## ZMĚNOVÝ LIST

**Projekt:** TGM 16 – Rekonstrukce budovy Magistrátu  
v Přerově

**Číslo změnového listu:** 013

**Název změnového listu:** Sanace venkovních sloupů v podloubí

## Příloha č. 2 ZL č. 013 - Grafická příloha

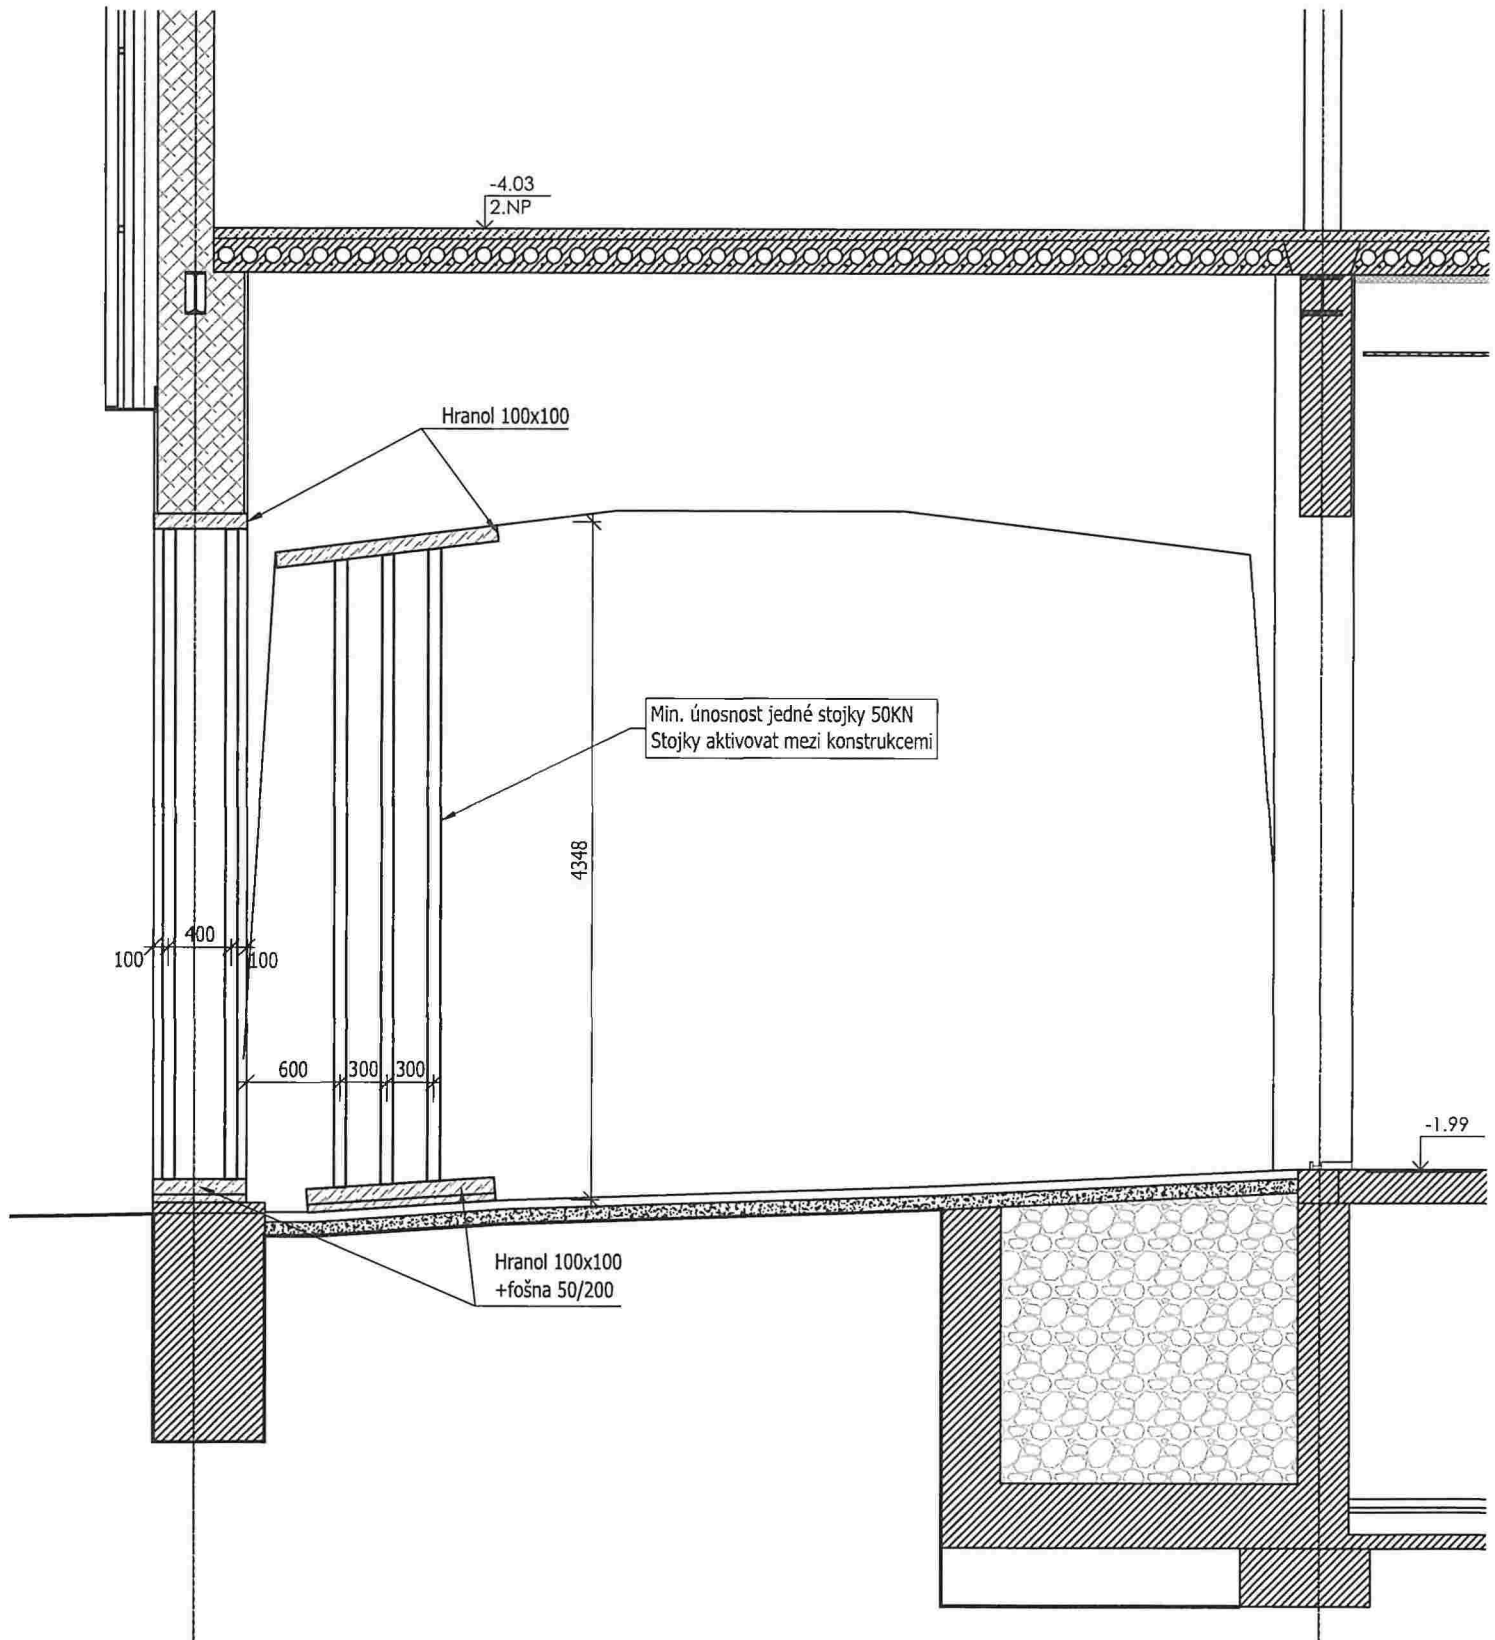
Na základě požadavku statika je nutné provést sanaci venkovních sloupů v podloubí.

PŘEDMĚT ZMĚNY: Sanace venkovních sloupů v podloubí
